## Cabezal de la barra de dirección

BMW E81, E82, E87, E88, E90, E91, E92, E93

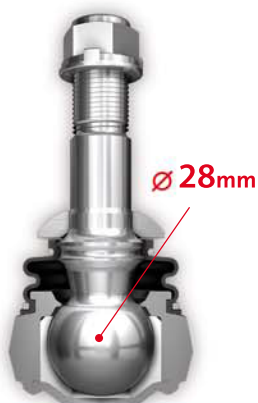
Sobrecarga y presión de la superficie del cabezal (diámetro de la esfera: 28 mm)

Ruidos y juego de la dirección

- Ampliamiento del diámetro (30 mm) de la esfera del cabezal
- Utilización de asientos de plástico altamente resistentes al desgaste en la articulación esférica (material especial utilizado en la aeronáutica)

- Estandarización del diseño, de manera que estas piezas son aptas tanto para la caja de cambios de ZF como para la de TRW
- Vida útil considerablemente más larga gracias a una mayor solidez
